改善措置事項説明図①

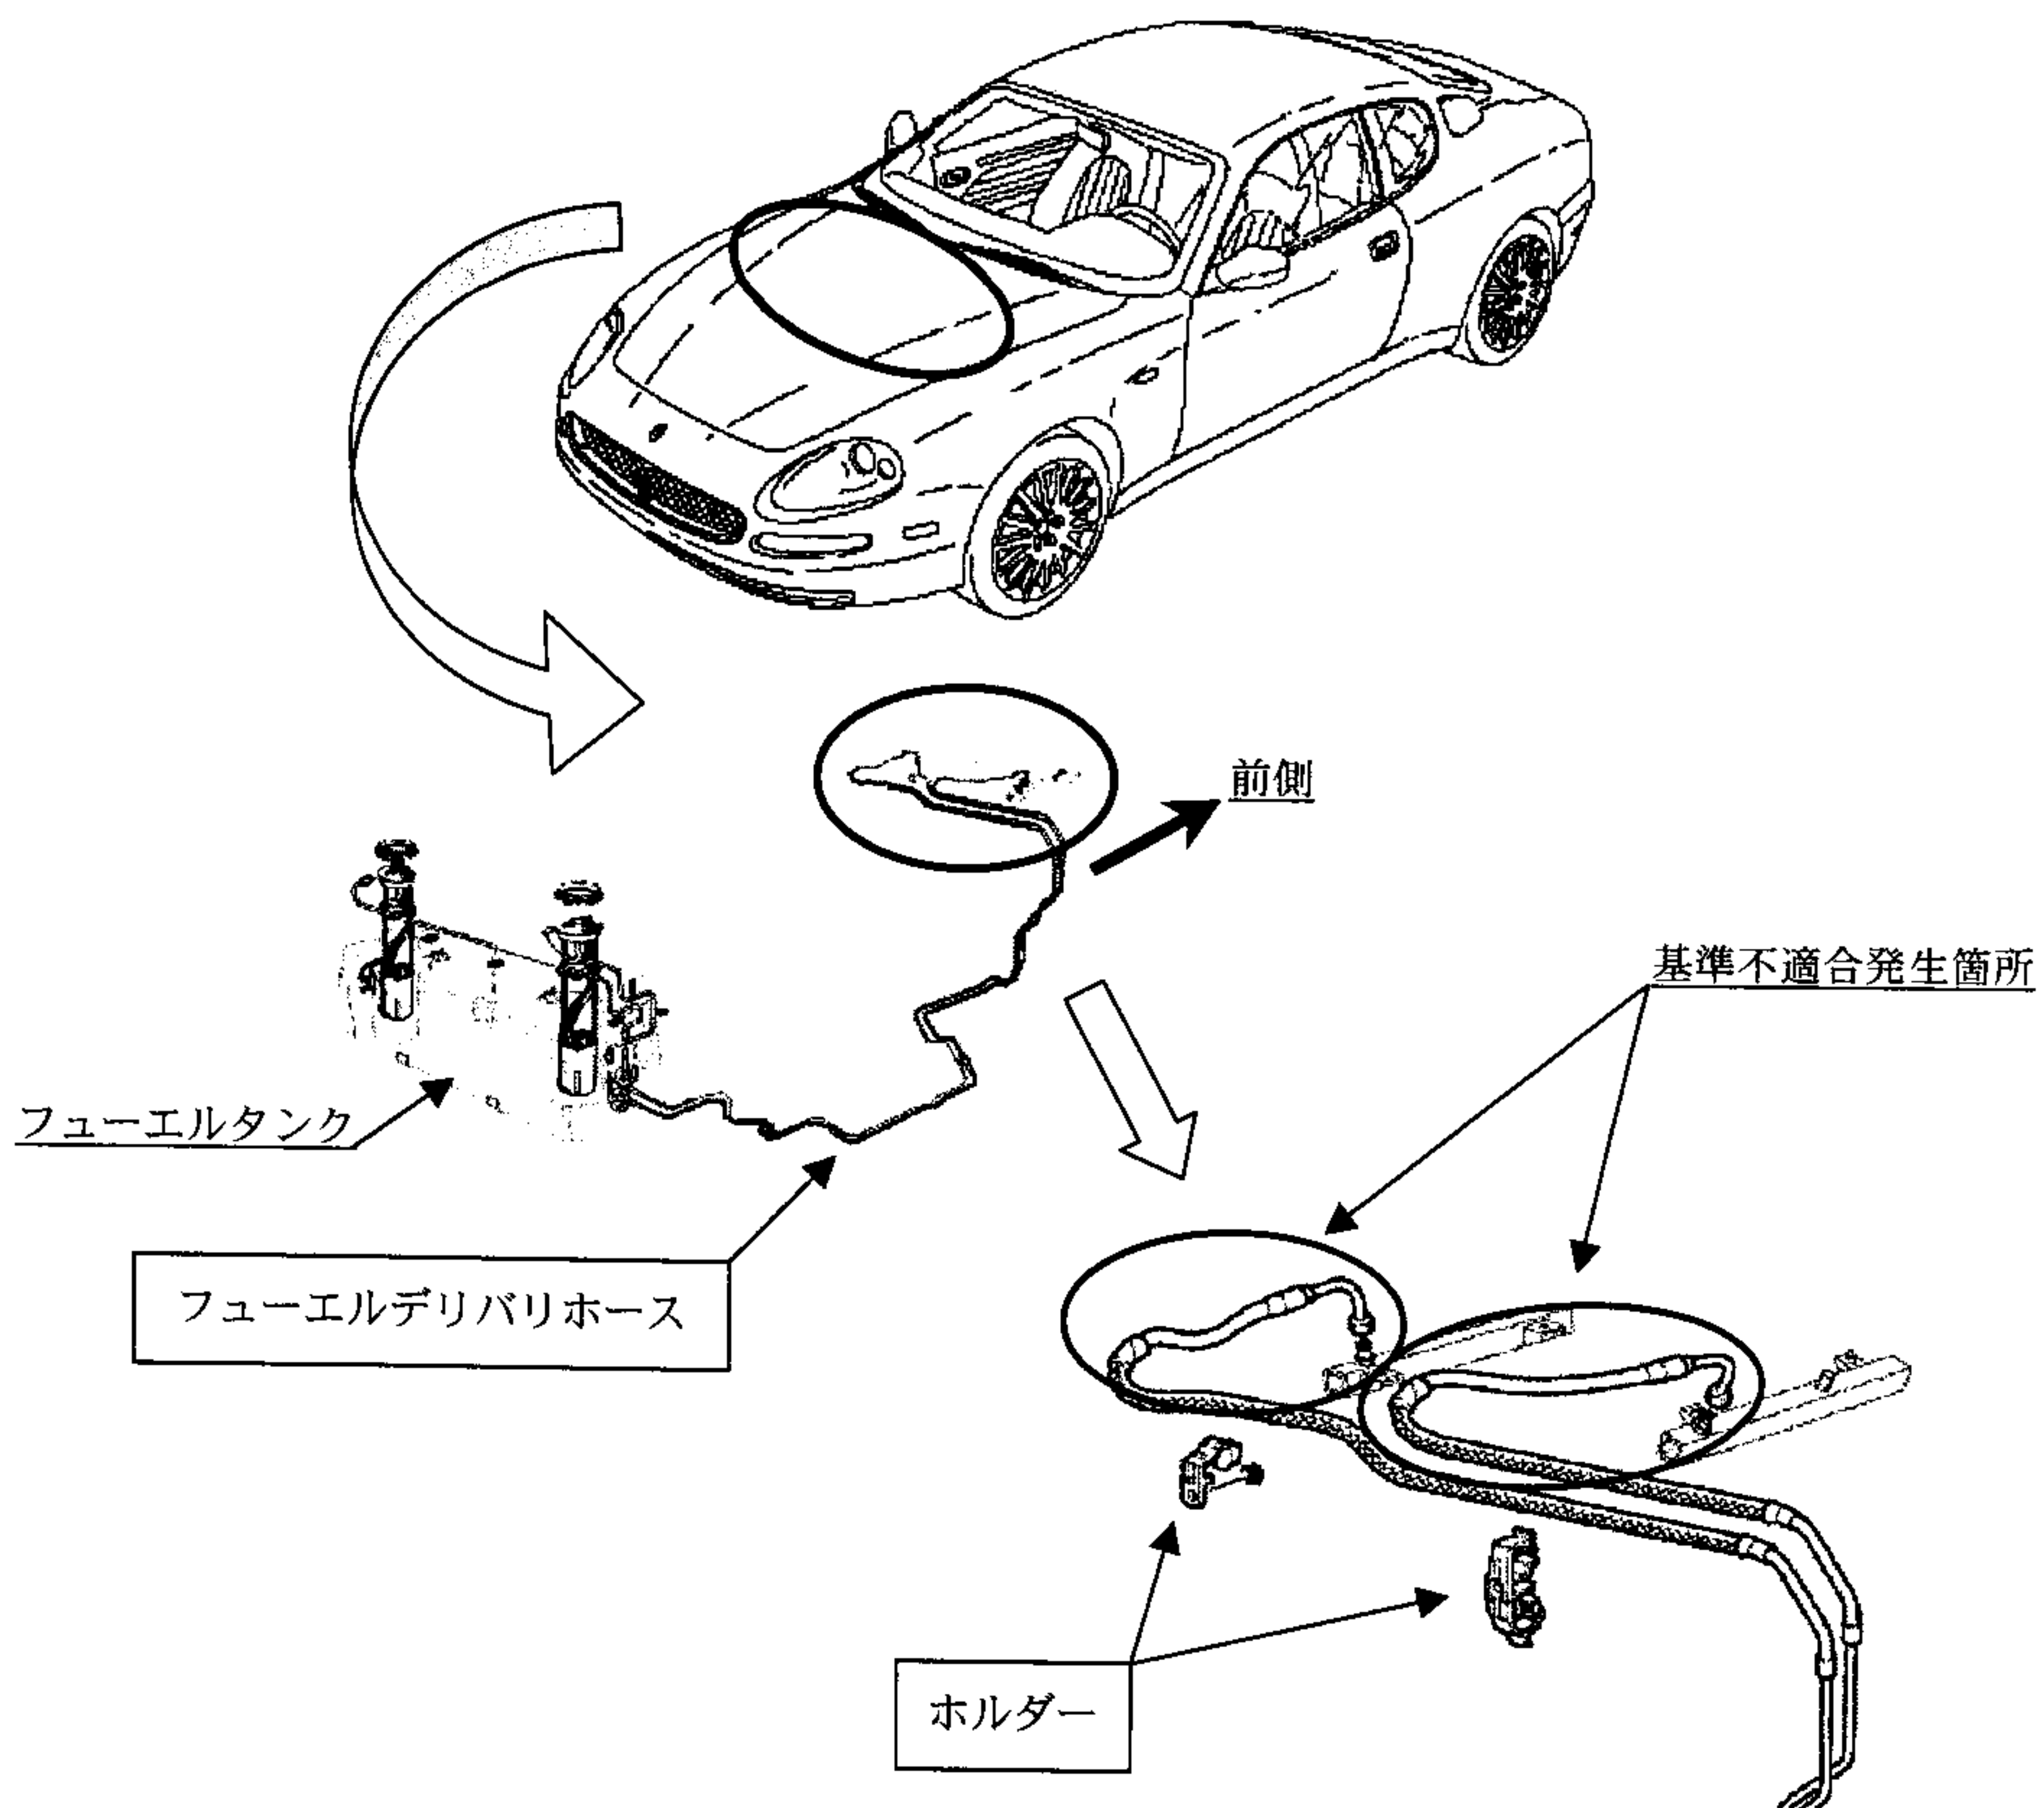
フューエルデリバリホースのゴムホース部の材質が不適切なため、ゴムホース部と金属パイプ部の接合部分より燃料が漏れて、最悪の場合、火災に至るおそれがある。

全車両、フューエルデリバリホースを対策品と交換するとともに、当該ホースのホルダーを新品と交換する。
